**Verslag huishoudelijke elektrische installatie op laagspanning en zeer lage spanning****Algemeen:**

Referentie: 003-20260428-01	Datum controle: 28/04/2026
Keurder: 003

Eigenaar:	Onbekend	EAN-code:	Onbekend
Adres installatie:	Damstraat 25, 9850 - Vosselare	Nummer teller(s):	7484193697
		Distributienetbeheerder installatie:	Fluvius
Datum uitvoering installatie:	<input checked="" type="checkbox"/> Vóór 01/10/1981 <input type="checkbox"/> Tussen 01/10/1981 en 01/06/2020 <input type="checkbox"/> Vanaf 01/06/2020		
Type:	<input checked="" type="checkbox"/> Woonenheid <input type="checkbox"/> Niet-huishoudelijk <input type="checkbox"/> PV <input type="checkbox"/> Batterij <input type="checkbox"/> Laadpaal

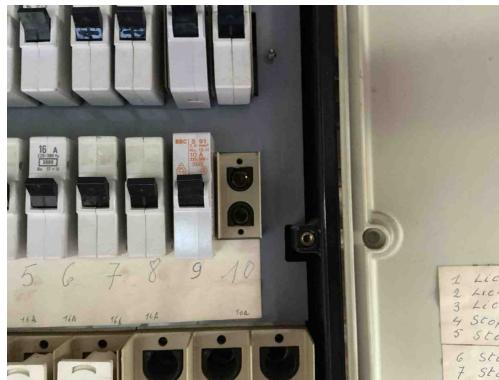
D08 - De nodige markeringen op de beveiligingstoestellen ontbreken of zijn onleesbaar (Boek 1: 5.3.5.5).

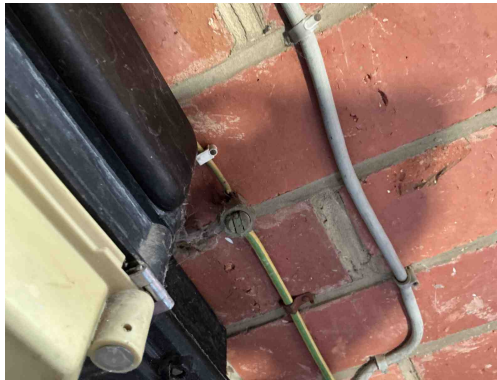
B30 - De houder van de beveiliging in een huishoudelijke ruimte is niet voorzien van aangepaste kalibreerelementen (Boek1: 5.3.5.5).

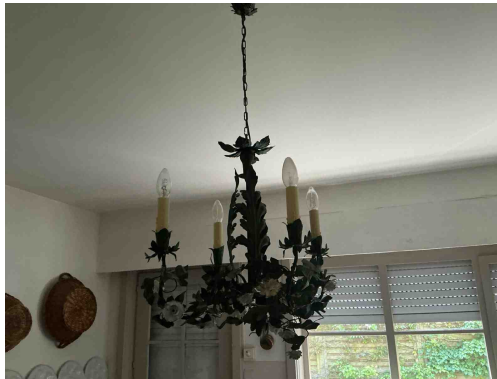
Aardings onderbreker niet op normale manier open te krijgen

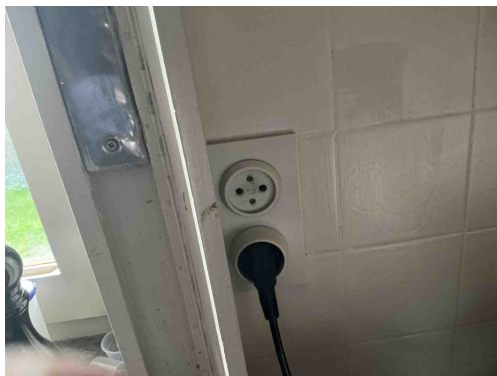
Klasse 0 toestel verboden

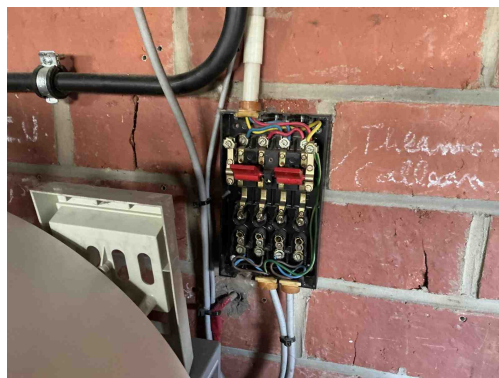
B29 - Het elektrisch verdeelbord in een huishoudelijke ruimte is niet voorzien van een deur (Boek1: 5.3.5.1).
